D	空港
D01-1	新千歳空港:RJCC
D01-1-(1)	A1 TWY における Hold Short Line の見直し 2 本ある Hold Short Line はヒューマンエラーを誘発するため、1 本運用とすること。 その他、滑走路誤進入を防止する方策を施すこと。
D01-1-(2)	誘導路中心線灯の仕様変更 現在の LED Light になって以降、雪が溶けず視認が困難となるケースが続発している。誘導路中心線灯を LED Light ではない、従来の灯火を使用するなどの仕様変更を行うこと。
D01-2	札幌飛行場/丘珠空港:RJCO
D01-2-(1)	ALS の設置について 夜間及び低視程下での視認性向上のため。
D01-2-(2)	滑走路の延長
D01-3	庄内空港:RJSY
D01-3-(1)	滑走路の延長もしくは EMAS の設置 気流も悪く、冬期の運航環境も厳しい。EMAS (Engineered Materials Arresting System) の設置も含め、安全向上の方策を講じること。
D01-4	東京国際空港:RJTT
D01-4-(1)	誘導路名称について
D01-4-(1)-1	TWY に関わる B の呼称方法について 「ブランチ」という呼称を廃止すること。
D01-4-(1)-2	誘導路名称の変更 D01-5-(1)-1 を含み、IFALPA Policy (*1,*2、空港要請巻末参照) に基づいた誘導路名称の変更を行うこと。具体的には別図①を参照。
D01-4-(2)	誘導路の新設 現在の誘導路 P5 を誘導路 L まで延伸すること。これによって、交通流の改善が見込まれ、狭隘なランプエリアの安全向上にも繋がる。
D01-4-(3)	TWY D5 離脱後の誘導路整備 現在、TWY D5 から TWY E へ進入する場合、管制指示と減速、旋回という操作が重なっており、不安全な状態となっている。効率的な運用が出来るように TWY D5 から TWY E へ直接進入出来る誘導路を整備すること。
D01-4-(4)	LDA APP に伴う滑走路誤進入防止対策 ICAO Annex にないパラレル式での大きな Offset 角を有する LDA APP が設定運用されているが、運用前より指摘していた滑走路誤進入を誘発するレイアウトとなっており、実際に頻発している。以下に示す具体的な滑走路誤進入防止対策を示すこと。 ・現行の LDA APP に変わる APP 方式の設定

D02	空港全般

東京国際空港 誘導路名称案

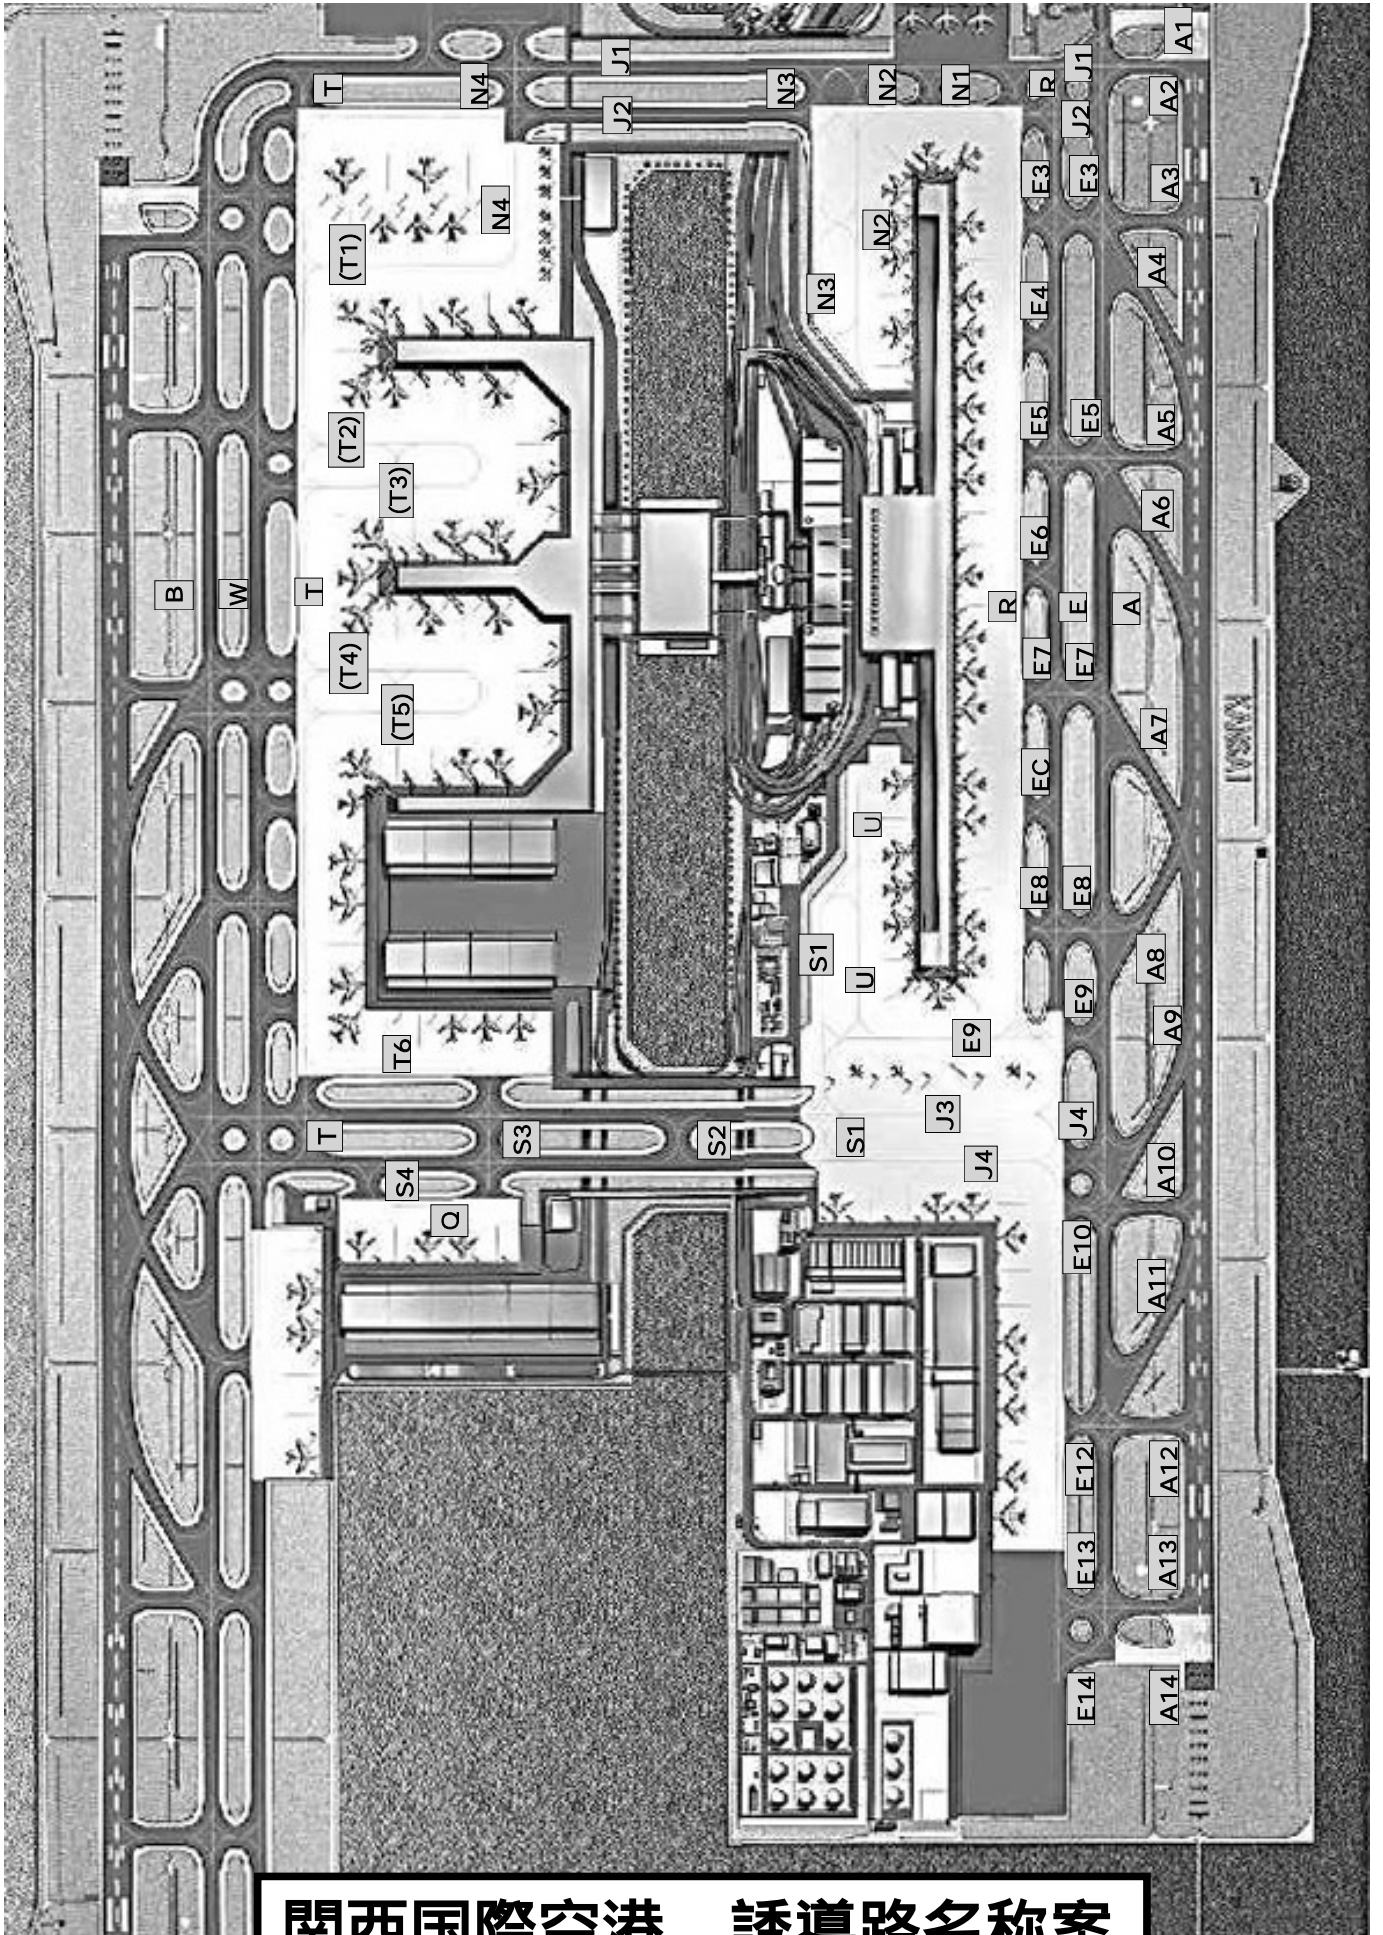
(*2) 誘導路名称に関する IFALPA POLICY

滑走路に接続する Taxiway は、片側末端から反対側の末端まで順に名称をつけ、数字は飛んだり抜けたりしない。(例:A1、A2、A3・・・A12 など)

滑走路を交差する Taxiway は避け、不可能な場合は滑走路の両側で同じ名称にしない。可能であるならアルファベットも数字も異なるのが望ましい。(例:K5 と J4 など)
